DODATEK Č. 7

ke Smlouvě o dílo

„Rekonstrukce KD Slavie v Českých Budějovicích“

číslo smlouvy objednatele: 2023000783

„Rekonstrukce KD Slávie“	
ZL č.19

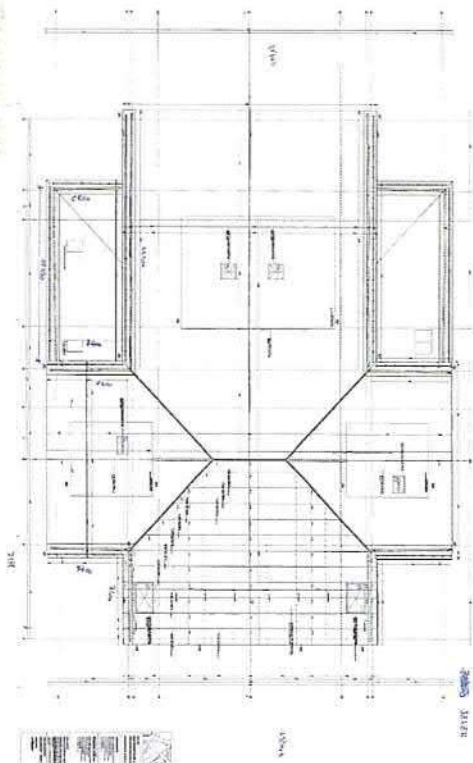
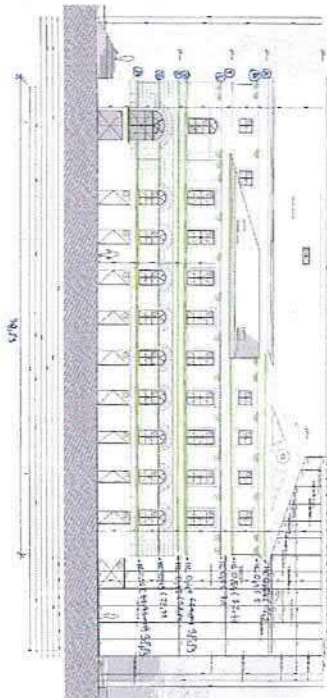
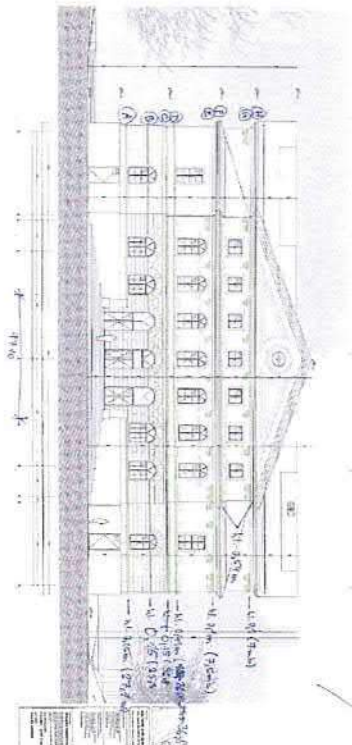
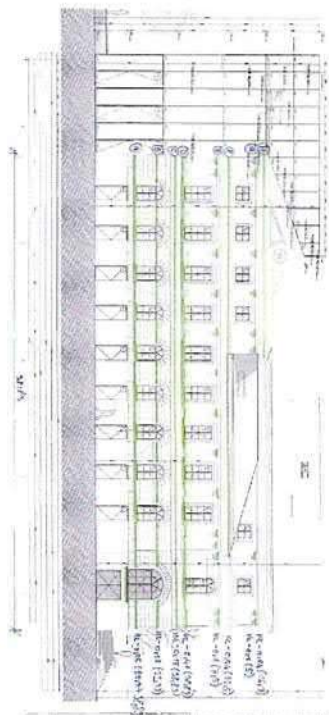
Vzhledem ke hnízdění holubů na římsách a dalších plastických prvcích na fasádě a intenzivnímu znečišťování objektu holubím trusem investor rozhodl o tom, že kritická místa na objektu budou osazena prvky ochrany proti holubům - hrotovým systémem a sítěmi. Ochrana je řešena hrotovým systémem, který bude připevněn na jednotlivé prvky fasády a střechy. Lamelové střechy budou opatřené ochrannými sítěmi proti holubům. Jedná se o změnu „de minimis“, nemění celkovou povahu zakázky. Práce budou provedeny na základě požadavku investora. (*specifikace změnového listu č. 19*)

<u>Investor:</u>	Datum a podpis: 16.9. 2024
Zhotovitel: Na základě požadavku investora se jedná o změnový list řešící ochranu vnější fasády, části střechy a jejich prvky před nežádoucím ptactvem (holuby). Ochrana je řešena hrotovým systémem, který bude připevněn na jednotlivé prvky fasády a střechy. Lamelové střechy budou opatřené ochrannými sítěmi proti holubům.	Datum a podpis: Metrostav DIZ s.r.o. Jižská 2450/4, 180 00 Praha 8 25021915, DIČ CZ25021915 (067)
<u>TDS:</u>	Datum a podpis:
